Determinazione dirigenziale	n. DET-AMB-2022-2717 del 30/05/2022
Oggetto	Adozione di Autorizzazione Unica Ambientale (AUA) ai sensi del D.P.R. 59/2013 relativa alla società SERVIZI & GESTIONI ITALIA SRL, per l'impianto destinato ad attività di distribuzione carburanti, sito in Comune di Valsamoggia (BO), via Provinciale Est n. 20/A, Loc. Bazzano
Proposta	n. PDET-AMB-2022-2855 del 27/05/2022
Struttura adottante	Servizio Autorizzazioni e Concessioni di Bologna
Dirigente adottante	PATRIZIA VITALI

Oggetto: Adozione di Autorizzazione Unica Ambientale (AUA) ai sensi del D.P.R. 59/2013 relativa alla società **SERVIZI & GESTIONI ITALIA SRL**, per l'impianto destinato ad attività di distribuzione carburanti, sito in Comune di Valsamoggia (BO), via Provinciale Est n. 20/A, Loc. Bazzano.

**OGGETTO: Conferenza di Servizi relativa al progetto di POTENZIAMENTO CON PRODOTTO METANO IN IMPIANTO DI DISTRIBUZIONE CARBURANTI - Impianto sito in Comune di Valsamoggia (BO), Via Provinciale Est 20/A, Località Bazzano. Richiedente KUWAIT PETROLEUM ITALIA SPA – ora società SERVIZI & GESTIONI ITALIA SRL - (SUAP - Pratica Edilizia n. 793/2021 e Pratica Terziario n. 269/2021). Trasmissione di parere.**

**Ogg

TITOLO: PLANIMETRIA GENERALE IMPIANTO CARBURANTI ALLO STATO DI PROGETTO  
CON SCHEMA DELLE RETI TECNOLOGICHE

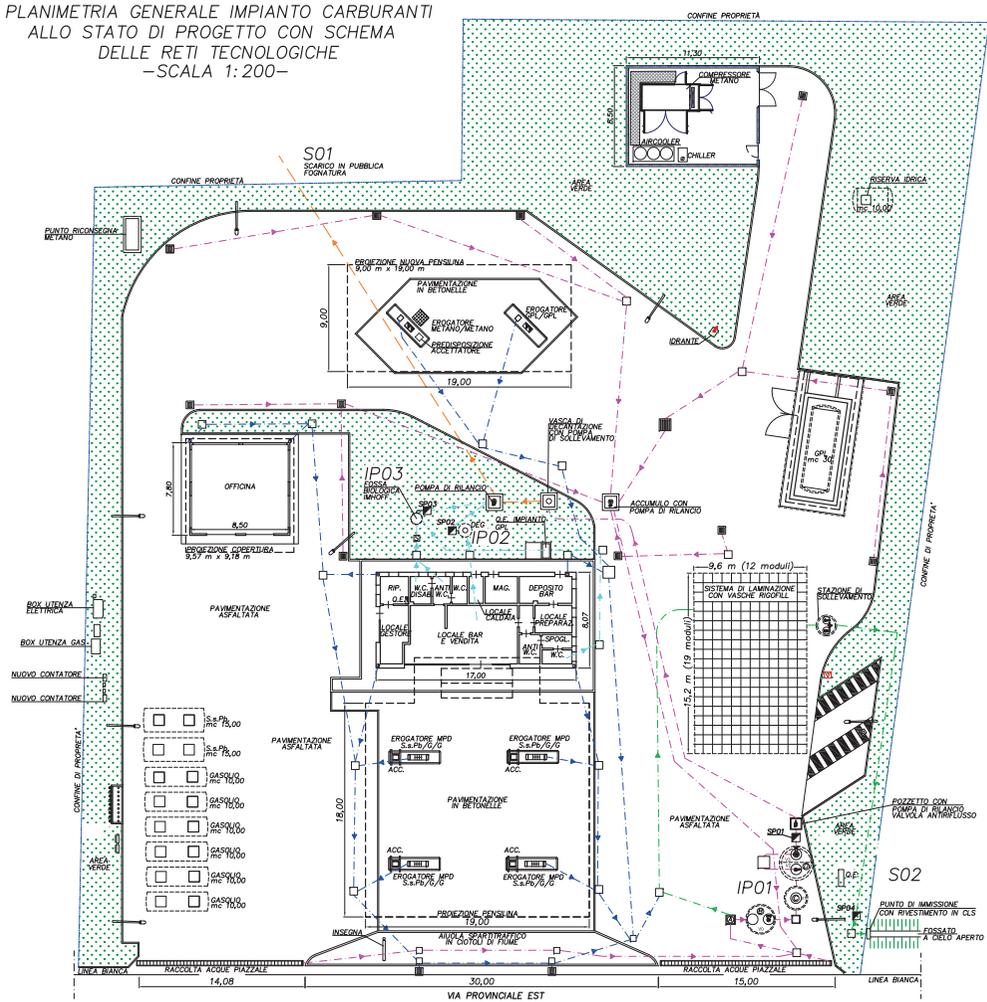
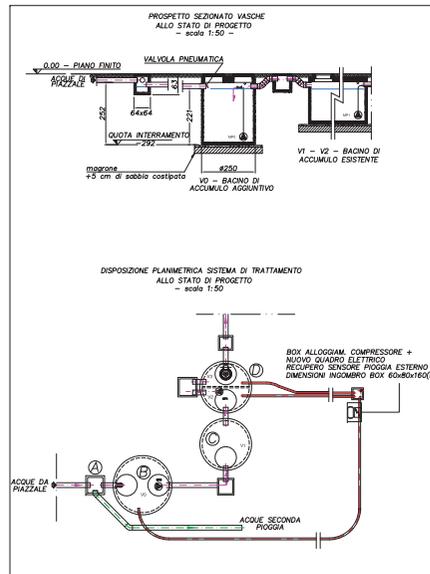
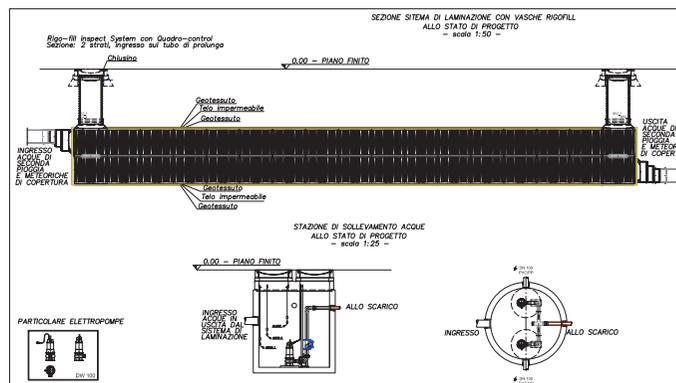
- ✓ l'istanza riguarda la richiesta di modifica sostanziale con voltura dell'AUA n. DET-AMB-2016-3907 del 13/10/2016, a seguito di intervento di potenziamento con prodotto metano dell'impianto di distribuzione carburanti con simultaneo cambio di ragione sociale;
- ✓ nell'impianto che fornisce il servizio di rifornimento carburanti è presente un servizio bar con annessi servizi che origina reflui di tipo domestico;
- ✓ il potenziamento con l'aggiunta di un distributore dedicato al metano comporterà un aumento della superficie impermeabile scolante dell'impianto;

- ✓ tale incremento comporterà l'installazione di una nuova vasca di accumulo per le acque di prima pioggia posizionata in serie a quella dell'impianto esistente, ciò consentirà la possibilità di accumulare l'idoneo volume di acque di prima pioggia adeguata all'aumento della superficie scolante;

- ✓ l'impianto dispone di reti separate per la raccolta e l'allontanamento delle:
  - acque reflue di tipo domestico originate dal servizio bar trattate con disoleatore (**IP02**) e dagli annessi servizi igienici, trattati in fossa Imhoff (**IP03**) prima del loro scarico in pubblica fognatura che avviene mediante pompa di rilancio e previa miscelazione con le acque di prima pioggia già trattate (scarico **S01**);

- ✓ le acque di seconda pioggia, miscelate alle meteoriche non contaminate che provengono dai coperti e dalle pensiline, come richiesto nel nostro precedente e sfavorevole parere (Prot. n. 0083258/21 del 14/09/2021), saranno ora raccolte da un sistema di laminazione con vasche Rigofil per essere convogliate a un sollevamento e, dopo essere transitate attraverso un pozzetto di campionamento, saranno scaricate (scarico **S02**) nel fossato stradale prospiciente.

- ✓ il fossato stradale che riceve le acque dello scarico **S02** sopra descritto non è in gestione alla scrivente Società e pertanto dovrà essere rilasciato specifico nulla osta dall'Ente gestore competente;

- ✓ lo scarico **S01** già descritto, costituito dalle acque di prima pioggia trattata (industriali) e dalle domestiche del bar e dei servizi, recapita nella pubblica fognatura nera di via Provinciale Est e nel depuratore di Bazzano - Intercomunale;

si esprime, sulla base degli elementi a disposizione e per quanto di competenza, **PARERE FAVOREVOLE** alla modifica della relativa autorizzazione allo scarico in pubblica fognatura **CONDIZIONATO** al rispetto delle seguenti prescrizioni e indicazioni:

- **vengono ammesse in pubblica fognatura le:**
  - **acque reflue domestiche (bagno e servizio bar), sempre ammesse nel rispetto del Regolamento del Servizio Idrico Integrato;**

- **acque di dilavamento dei piazzali di rifornimento e delle aree di transito dopo trattamento di prima pioggia, classificata come acqua reflua industriale;**

- **le acque reflue industriali dovranno subire idoneo trattamento depurativo in conformità alla documentazione agli atti e dovranno rispettare i valori limite previsti dalla tab. 3 dell'allegato 5 alla parte terza del D. Lgs.152/2006 - colonna scarichi in rete fognaria;**
